SERVIZIO TERRITORIALE PROV. DI ASCOLI PICENO

Oggetto: Art.27- bis D.Lgs 152/2006 e s.m.i. Provvedimento autorizzatorio unico (PAU). CIIP SPA CICLI INTEGRATI IMPIANTI PRIMARI", modifica impianto "BRODOLINI (DEPUR00198)" ubicato in Località Brodolini nel Comune di San Benedetto del Tronto (AP). Avviso di indizione conferenza di servizi in forma simultanea e modalità sincrona (art.14 legge 241/1990 e s.m.i.) per il 11/12/2025.-[Protocollo N.ro 2025-PROT-23412]_CONTRIBUTO ISTRUTTORIO

In riferimento alla nota della Provincia di Ascoli Piceno, Prot. n. 23412/PROT del 19.11.2025, acquisita in pari data al Prot. ARPAM n. 38317, relativa all'istanza di PAU inerente al progetto di modifica dell'impianto di depurazione "BRODOLINI (DEPUR00198)" ubicato in Località Brodolini nel Comune di San Benedetto del Tronto (AP), esaminati gli elaborati e la documentazione tecnica trasmessi dalla CIIP SPA CICLI INTEGRATI IMPIANTI PRIMARI e consultabili sul sito di Codesto Ente, relativamente agli aspetti ambientali di competenza, si rappresenta quanto segue:

Figura 6.21 – Grafico di isoconcentrazione Odori (ouE/m^3) – valore medio – sovrapposizione Google Earth – dettaglio su recettori

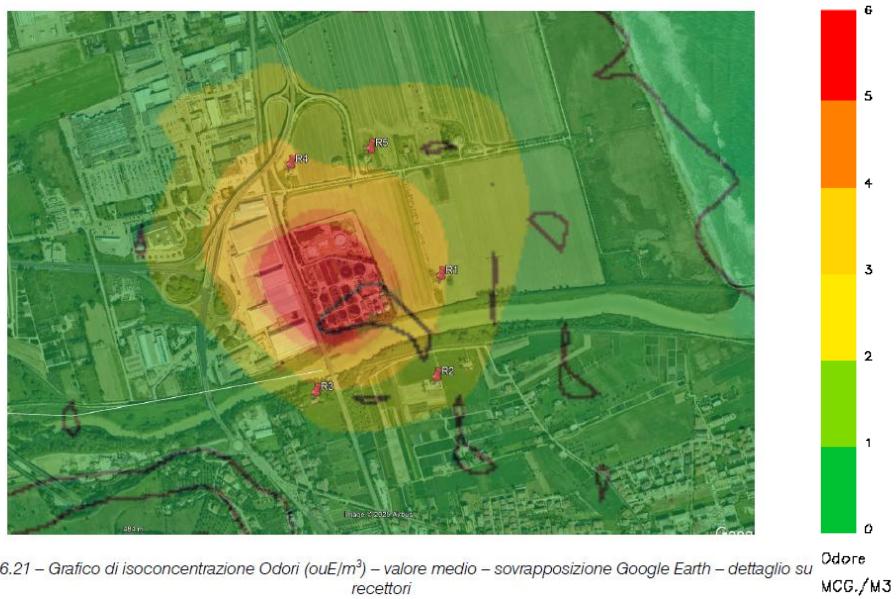
In particolare, il grafico di isoconcentrazione Odori ou_E/m^3 con la posizione dei recettori mostra che il superamento della soglia di 5 ou_E/m^3 interessa soltanto l'area di pertinenza dell'impianto di depurazione

Figura 27 - Schema a blocchi/nodi del sistema di riuso di San Benedetto del Tronto

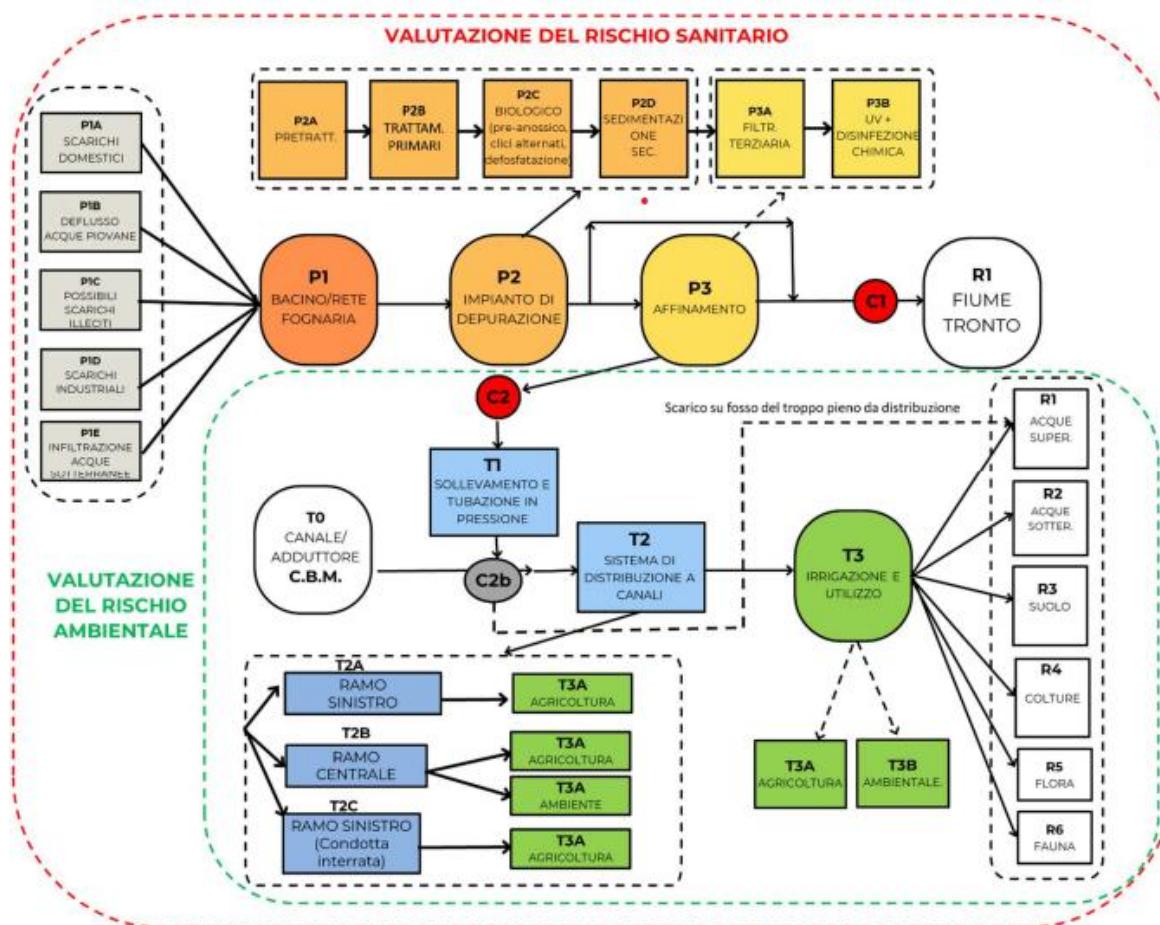
Di seguito si riporta lo schema relativo al riutilizzo presente nella documentazione.
